NOTAT

OPPDRAAG	Godfarfoss kraftverk, fase 2	DOKUMENTKODE	129820-01-RIM-NOT-002
EMNE	Justering av detaljplan pga. funn av rødlistearter	TILGJENGELIGHET	Åpen
OPPDRAAGSGIVER	Glitre AS	OPPDRAAGSLEDER	Mattias Kullberg
KONTAKTPERSON	Trygve Øderud	SAKSBEHANDLER	Ragnhild Heimstad RIM Pia Bernitz LARK
KOPI		ANSVARLIG ENHET	Multiconsult Norge AS

00	01.12.20	Justering av detaljplan pga. funn av rødlistearter	R. Heimstad og P. Bernitz	A. Korbøl	M. Kullberg
REV.	DATO	BESKRIVELSE	UTARBEIDET AV	KONTROLLERT AV	GODKJENT AV

Figur 1. Utsnitt av inntaksområdet med justert adkomstveg i revidert arealbrukskart. Merk at vegen vil kunne justeres ytterligere etter oppmerking av arter ute i felt. Grønne punkter angir funn av rødlistearter.

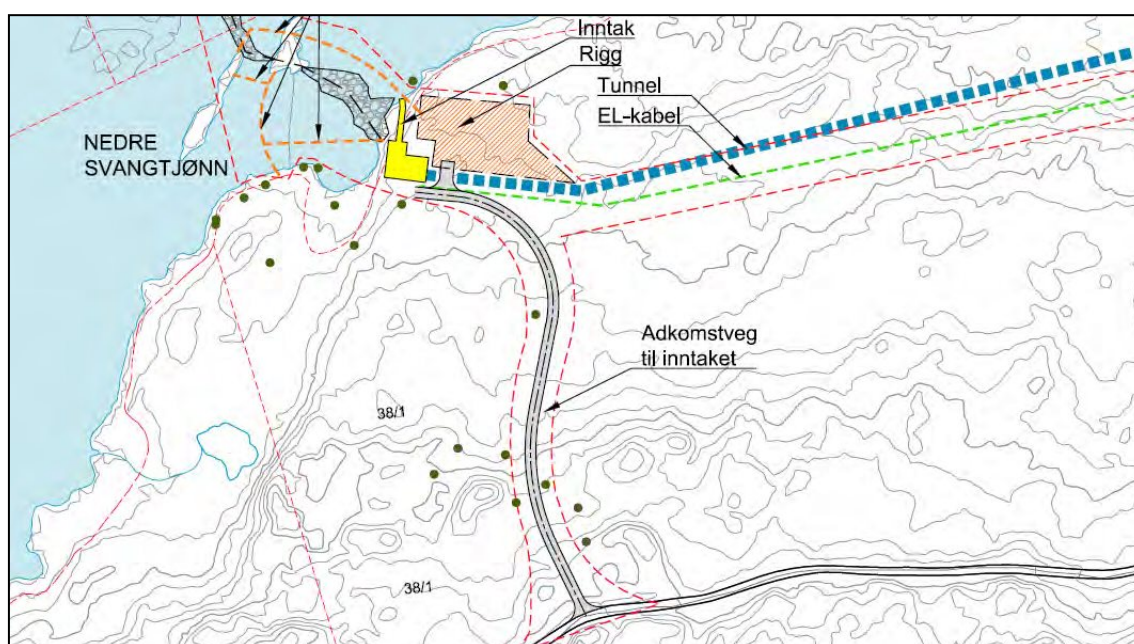
«Som avbøtende tiltak foreslås primært å finne en ny trasé som i mindre grad påvirker viktige arealer med gammel furuskog. Subsidiært bør man gjøre et forsøk på å justere trasé slik at så få forekomster av rødlistearter som mulig blir berørt. Dette må gjøres på barmark i felt sammen med

biolog. Biolog undersøker først et større område for å eventuelt finne en trasé uten for mange rødlistede arter. Alle funn tas GPS-punkter av og merkes med egnet bånd/tøyremser. Etterpå stikkes ny veitrasé ut sammen med biolog.»

Det er ikke funnet noen gode alternative løsninger (mtp. landskapstilpasninger og naturmiljø) for adkomstveg ned til inntaket. Konsesjonsgitt vegtrasé vil derfor i sin helhet beholdes, men justeres (se Figur 1) i samråd med biolog Høitomt ute i felt for å unngå så mange som mulig av artsforekomstene som er registrert. GPS-koordinatene av artsforekomstene er beheftet med noen meters usikkerhet, og trærne med rødlistearter vil derfor merkes fysisk i felt slik at de kan unngås i størst mulig grad. Vegtraseen vil prosjekteres med 5 m bredde. Vegen legges mest mulig på terreng med minimalt med skjæring og fylling slik at skråningsutslag berører minst mulig av sideterrenget og vegetasjon.

Figur 2. Permanente og midlertidige anleggsdeler ved inntaket tilpasses i felt i samråd med biolog. Anleggsveg etableres i kombinasjon med fangdammer i flere faser, tilpasset rødlistearter og fremdrift. Alle midlertidige anlegg fjernes etter anleggsfasen. Grønne punkter angir funn av rødlistearter.

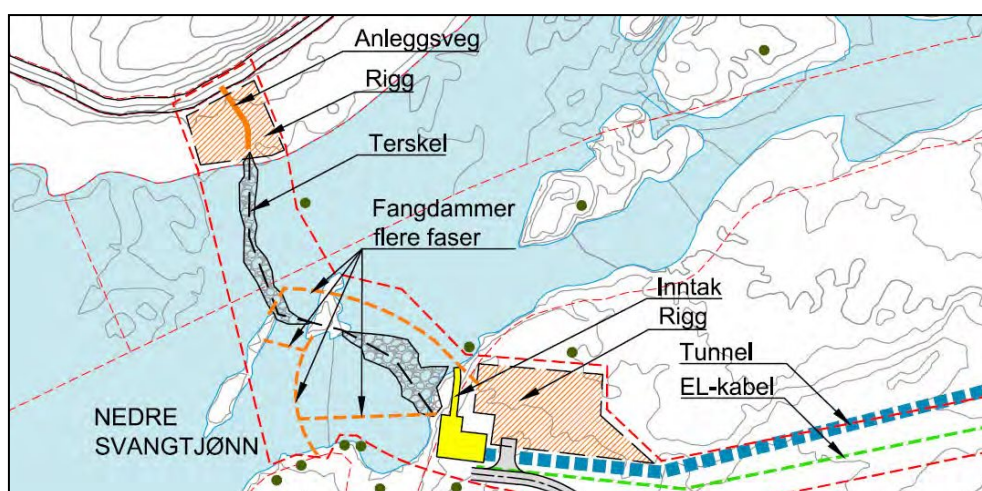
«Avbøtende tiltak vil primært være å finne annen trasé for vei, subsidiært unngå å sage ned trærne som de to rødlistede artene vokser på og legge læger og røtter ut fra traseen og inn i skogen på egnede steder. Biolog bør være til stede under anleggsarbeid for å se til at dette blir utført på en god måte.

Fra utbygger er det kommet forslag om å plassere anleggsvei i vannløpet på lav vannstand utenfor vika for så å ta med seg massene tilbake når det ikke er behov for anleggsveien lenger. Dette ser vi på som et bedre alternativ enn å gå med veien på land innafor vika, og vi ser da ingen behov for at biolog er til stede eller noen form for etterundersøkelser etter at anlegget er ferdig ved valg av dette alternativet. Men om anleggsveien legges rundt vika inne på land, kreves det oppfølging av biolog under arbeidet og en etterundersøkelse etter at den midlertidige anleggsveien er tatt bort.»

I henhold til Olsen og Høitomts forslag, vil den midlertidige anleggsvegen ikke legges på land rundt vika, men i vannløpet på lav vannstand og fjernes etter anleggsperioden. Steiner og torv med rødlisteforekomster i vika skal fysisk merkes og avgrenses slik at de kan unngås. Alt gjøres i samråd med biolog Høitomt ute i felt.

Figur 3. Kartutnitt fra norgeskart.no. Grønn linje viser strekning på eksisterende skogsveg fra Pålbudammen. Rød linje viser Statnetts adkomstveg under 420 kV traséen.

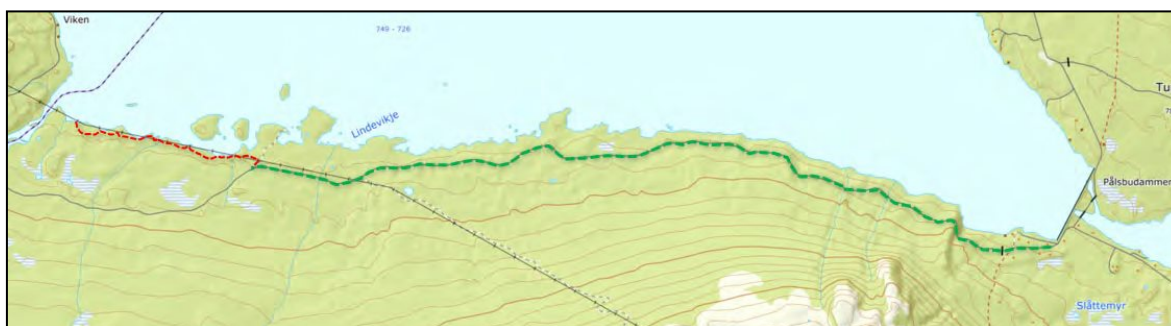
«Fra utbygger kom nytt forslag på ny veitrasé langs eksisterende kraftlinje. Dette er en veldig god løsning og avbøtende tiltak. Om denne traséen langs kraftlinja blir valgt, trengs ingen videre undersøkelse av biolog før byggestart og heller ingen etterundersøkelser etter at anlegget er ferdig.»

Adkomstvegen til kraftstasjonen vil ikke legges i konsesjonsgitt trasé på grunn av forekomster av rødlistearter og potensiell fragmentering av gammel furuskog. Adkomstvegen vil legges til allerede berørt areal langs dagens 420 kV kraftledningstrasé på følgende måte:

Statnett har en eksisterende veg langs kraftledningstraséen som innledningsvis vil brukes som adkomst til kraftstasjonen ved innkjøring av utstyr med traktor eller fire-/sekshjuling (se Figur 3).

For å få frem større kjøretøy og utstyr vil det imidlertid være nødvendig å oppgradere eksisterende veg med tanke på bæreevne samt vertikal- og horisontalgeometri. Dette kan stedvis være utfordrende med hensyn til belastninger og nærhet til mastefundamenter og jordingsnett.

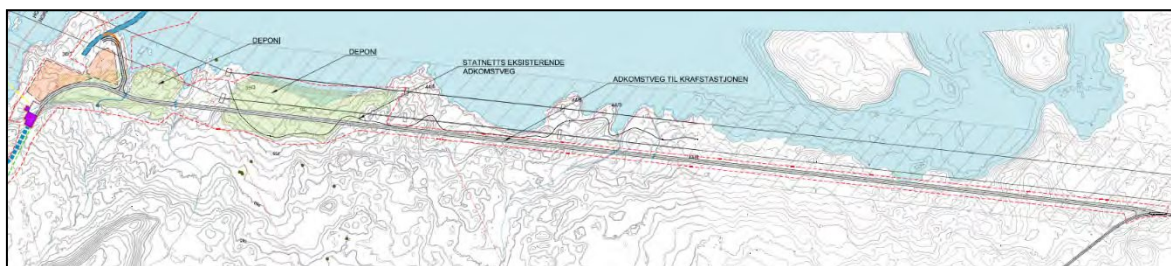
I møte med Statnett 09.10.2020 ble det enighet om i størst mulig grad å legge adkomstvegen i 10-metersonen fra ytterste fase i sørlig retning. I denne sonen har Statnett eierrettigheter; det er byggeforbud og de kan drive sikringshogst.

Vegen er lagt i 10 metersonen fra ytterste fase med tilpasninger mot eksisterende skogsbilveg i øst og kraftstasjonen i vest (se Figur 4 og Figur 5). Her er det ingen registreringer av rødlistearter, men det må antagelig tas noen trær av den gamle furuskogens ytterkant langs sørsida av vegen og på det vestre deponiet. Som avbøtende tiltak vil dette gjøres etter samme prinsipper som nevnt tidligere, ved å ikke hogge ut en ukritisk korridor, men legge ut gamle og døde trær tilbake i terrenget på måte som er beskrevet i Olsen og Høitomt 2020 og i samråd med biolog Høitomt.

Vegen etableres i hovedsak etter parameter for Veiklasse 6 - Vinterbilvei (Normaler for skogsbilveier med byggebeskrivelse, Landbruksdepartementet og Landbruksdirektoratet, 2016.) Den er 5 meter bred og skal legges om lag 0,5-1 meter over eksisterende terreng. Skråningsutslag tilpasses eksisterende terreng slik at vegen beslaglegger så smal korridor som mulig. Det vil etableres møteplasser på steder der utvidelsen gjør lite inngrep i landskapet. Møteplassene er indikert på arealbrukskart, men skal tilpasses terrenget på stedet.

Figur 6. Utsnitt av arealbruksplan med maksimal utsrekning av deponiområdene samt omlegging av vannforekomst via grøft og stikkrenne til utløp i Pålsbufjorden.

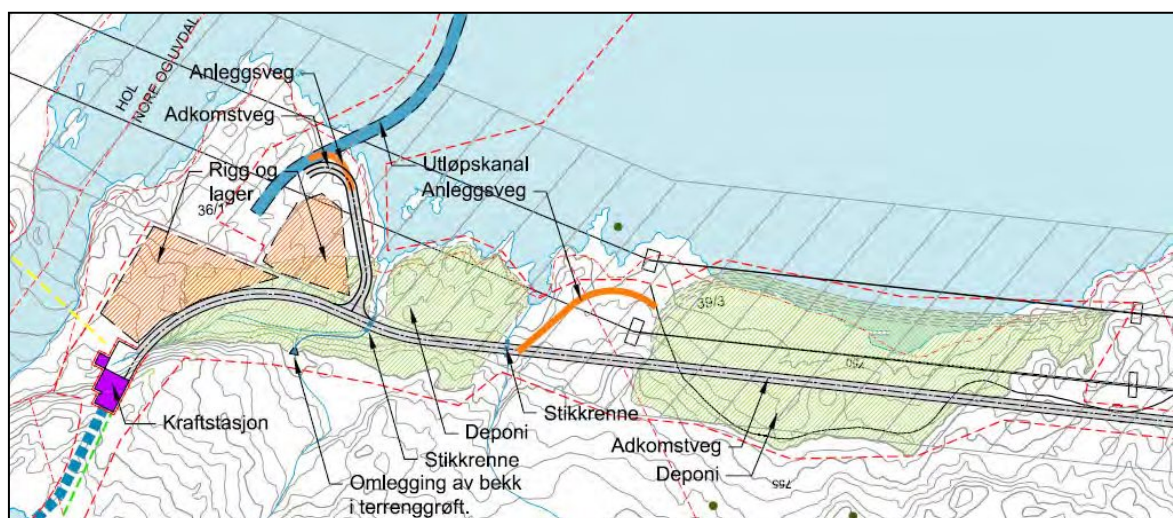
«Avbøtende tiltak vil være å finne annet egnet område for deponi. Det eneste området i nærheten som ikke vil berøre rødlistede arter er langs eksisterende kraftlinje, og på begge sider av denne kan det være mulig å lagre en god del masser.

Greier en å velge bort arealet i furuskogen til fordel for arealer langs kraftlinja, trengs ingen bistand eller videre undersøkelse av biolog hverken i forkant eller i etterkant av utbyggingen. Om skogsområdet likevel skal tas i bruk som deponi, skal biolog gå nøyere gjennom det oppmerka arealet. Alle funn tas GPS-punkt av og merkes i felt med egnet bånd/tøyremser.

I tråd med forslag til Olsen og Høitomt, er deponiet flyttet (se Figur 6). Deponiet er nå fordelt på to lokaliteter, og ingen av dem berører kjente forekomster av rødlistearter. Deponiplasseringene er lagt mest mulig i allerede berørt terreng under dagens kraftledningstrasé og overhøyde tilpasses

Ett deponi legges i kløften fra kraftstasjonen østover mot og langs 420 kV-traséen i et areal på rundt 7 900 m². Med anslått toppkote på rundt 755 vil kapasiteten vil være rundt 17 000 m³. Det andre legges noe lenger vest fra vinkelmastene og østover i et areal på rundt 12 500 m². Med toppkote på rundt 753 har det en kapasitet på rundt 24 000 m³. Deponiene skal arronderes og tilpasses tilstøtende terrengformer. Områdene har noe begrenset med toppmasser, men det skal tas av og mellomlagres så mye som mulig som skal benyttes til istandsetting av områdene.

Et overordnet prinsipp for deponering av masser er å benytte deponiet nærmest kraftstasjonen først. Her legges vannforkomst fra sør i åpen grøft med tett bunn over deponiet og videre via stikkrenne under adkomstvegen til eksisterende utløp til Pålsbufjorden. Deler av dette deponiområdet vil benyttes til riggområde i anleggsfasen.

Figur 8. Utsnitt med kabeltrasé mellom inntak og kraftstasjon (grønn stipla linje) i revidert arealbrukskart. Grønne punkter angir funn av rødlistearter.

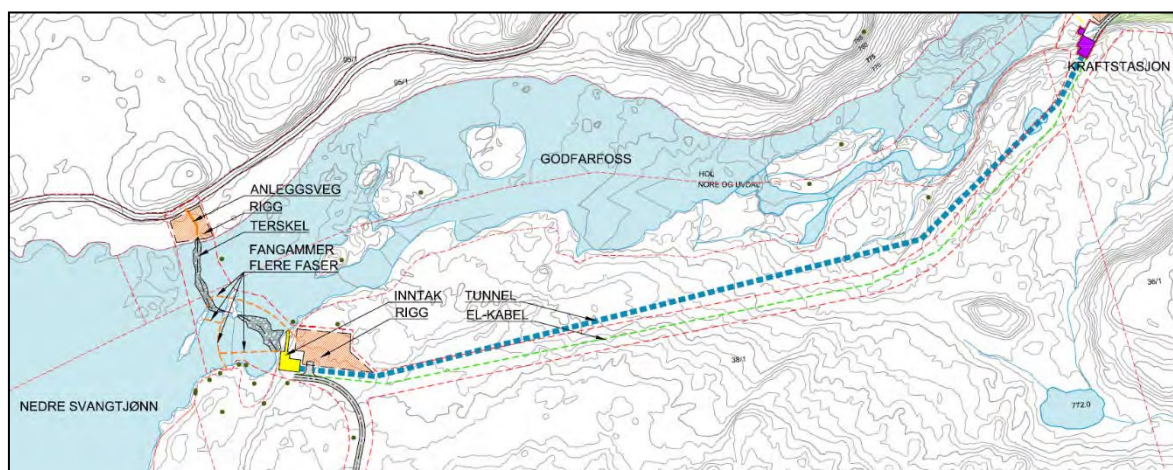
«Hvis kabel kan kjøres ut på snødekt mark og smelter ned på bakkenivå og legges til rette for hånd, ser vi ingen konflikt med eventuelle rødlistearter.

Må kabelen spas eller graves ned under torva, bør en biolog gå langs kabelen når denne er plassert slik den skal for å se om der kan være huldretorvmose eller andre rødlistearter på eksempelvis læger som vil ta skade i den valgte traséen. Velger man å legge kabelen på eksisterende sti langs elva, er der ingen konflikt med rødlistearter. Om en skal legge et lag med grus over kabelen, er dette uproblematisk så lenge grus blir kjørt ut på snødekte for senere å bli trilla ut med trillebår. Grustraséen bør ikke overstige eksisterende stibredde.

El-kabel vil kjøres ut på snødekte og smeltes ned i terrenget. Dersom kabelen må graves ned eller det skal legges grus over kabelen, vil dette gjøres i samråd med biolog Høitomt. Se Figur 8 for arealbrukskart med kabeltrasé.

Figur 9. Utsnitt av midlertidig anleggsveg (oransje strek) og riggområde (oransje skravur) på nordsida av terskel i revidert arealbrukskart. Grønne punkt angir funn av skåldraugmose.

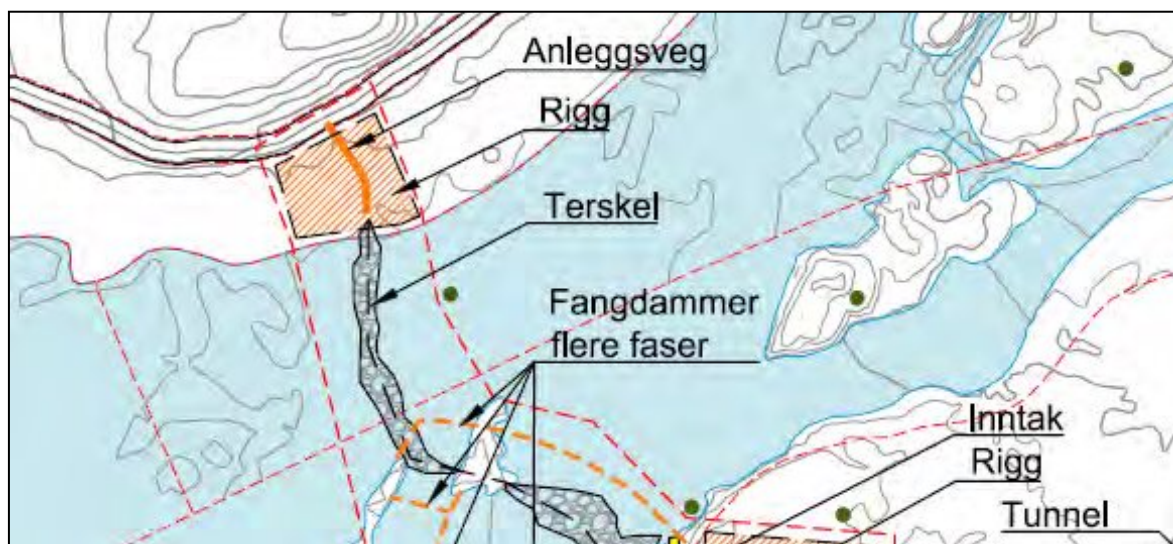
«Om det er mulig med et rør i underkant av terskelen slik at noe vann skal kunne renne mot torvøya der skåldraugmose ble funnet, så vil det være en større sjanse for at mosen skal kunne overleve. Faren med mindre vannføring her er at andre vekster som for eksempel gras får overtak og skygger ut mosen.

(...) det eneste vi kan se for oss er at en prøver å unngå å berøre de største steinene som stikker høyt opp.

Det er mulig å utforme overløp på nordsiden av elva slik at det ville gått noe mer vann der. En slik utforming var imidlertid mest aktuelt i den perioden man antok at det var en forekomst av den sterkt truede arten *Leptochidium crenatum* på nordsiden av elva nedstrøms terskelen. Denne forekomsten ble avkreftet ved innsending til verifikasjon. Det anses derfor som mest hensiktsmessig å sørge for at mest mulig vann går i overløpet på sørsida av elva ved inntaket, i og med at *Leptochidium crenatum* forekommer nedstrøms inntaket/terskelen.

Forekomst av skåldraugmose vil merkes fysisk i felt i samråd med biolog Høitomt, slik at den kan unngås i anleggsarbeidet. Forekomsten vil dessuten være en del av planlagte etterundersøkelser, se kap. 3.1.
